OFICIO N° 2277-2020-ANA-DCERH

Asunto : Información Complementaria al Plan de Rehabilitación
del Sitio Impactado S0124 por Actividades de
Hidrocarburos de la Cuenca del Río Tigre

INFORME TÉCNICO N° 1574-2020-ANA-DCERH

- PARA** : **Abg. Luis Alberto Díaz Ramírez**
Director
Dirección de Calidad y Evaluación de Recursos Hídricos.
- ASUNTO** : Información Complementaria al Plan de Rehabilitación del Sitio Impactado S0124 por Actividades de Hidrocarburos de la Cuenca del Río Tigre, presentada por la Dirección General de Asuntos Ambientales de Hidrocarburos (DGAAH) del Ministerio de Energía y Minas (MEM).
- REFERENCIA** : Oficio N° 640-2020-MEM/DGAAH/DEAH
- FECHA** : San Isidro, 21 de diciembre de 2020

Figura 5 Diagrama de Flujo de Balance de agua Domestico

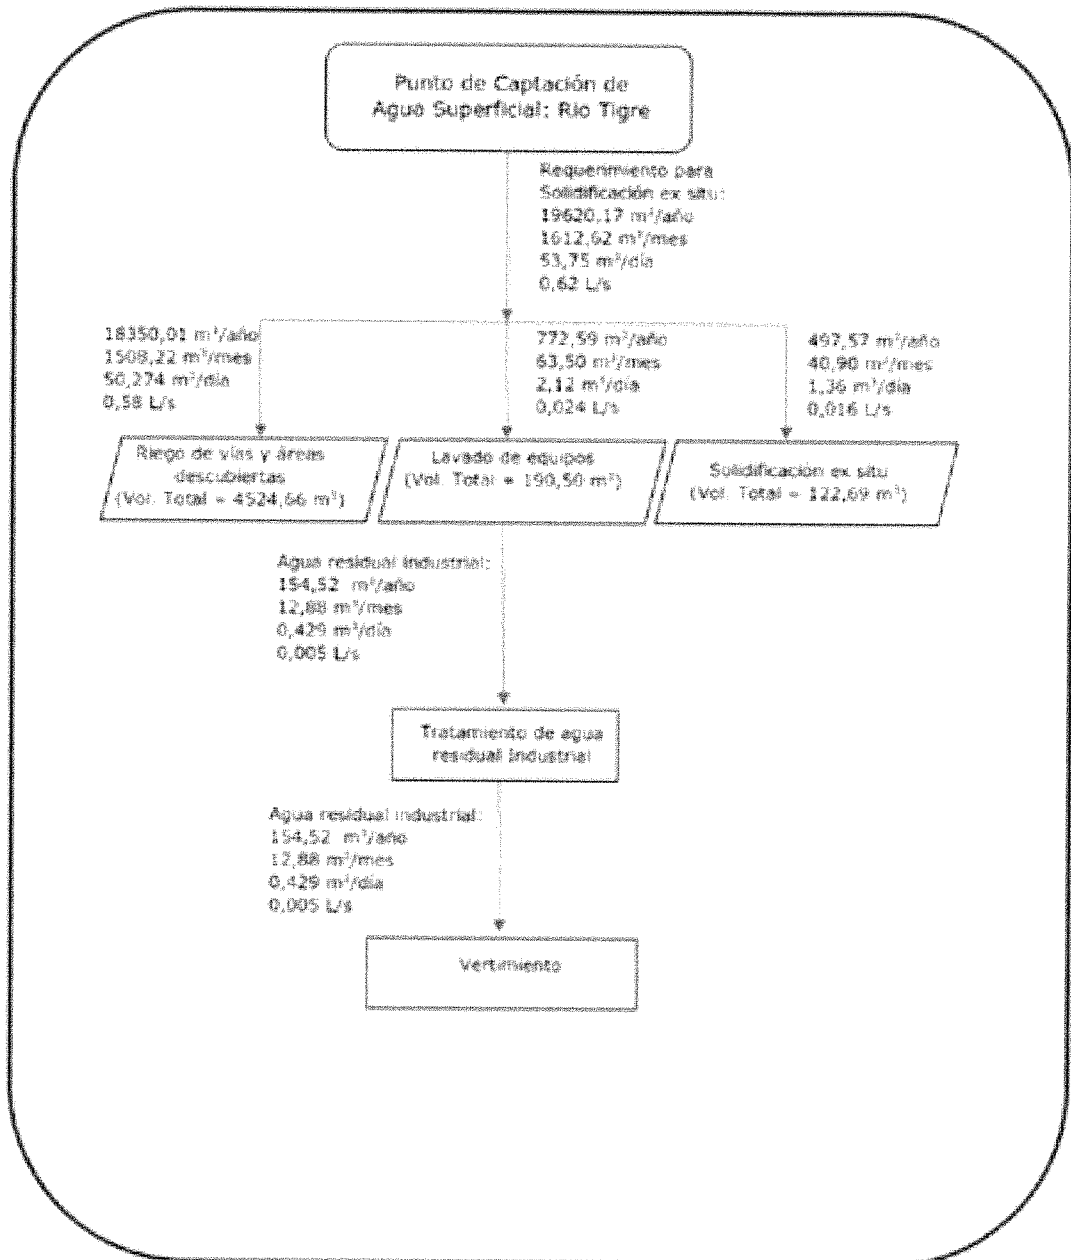
Al respecto, no proporciona el flujograma de balance de agua doméstico, y señala que la demanda para el campamento base será 11,25 m³/día, sin embargo, no señala el consumo de agua doméstico (uso directo, de baños, etc.) para el sitio de remediación (sitio S0124), asimismo, se indica que el agua residual en promedio será 0,162 L/s, el cual difiere del valor calculado (ítem 2,3 del anexo 10); el flujograma de balance de agua industrial señala punto de captación en el río Tigre, el cual difiere de lo planteado (quebrada Piedra Negra), además se observa que aprox. solo el 20 % de los volúmenes de agua para lavado de equipos se convierten en aguas residuales. En ese sentido, debe proporcionar el flujograma de balance agua doméstica, aclarar (detallar) la demanda de agua de uso doméstico para el sitio de remediación y corregir los

El anexo 11 muestra el flujograma de balance de aguas no doméstica (Figura 5).
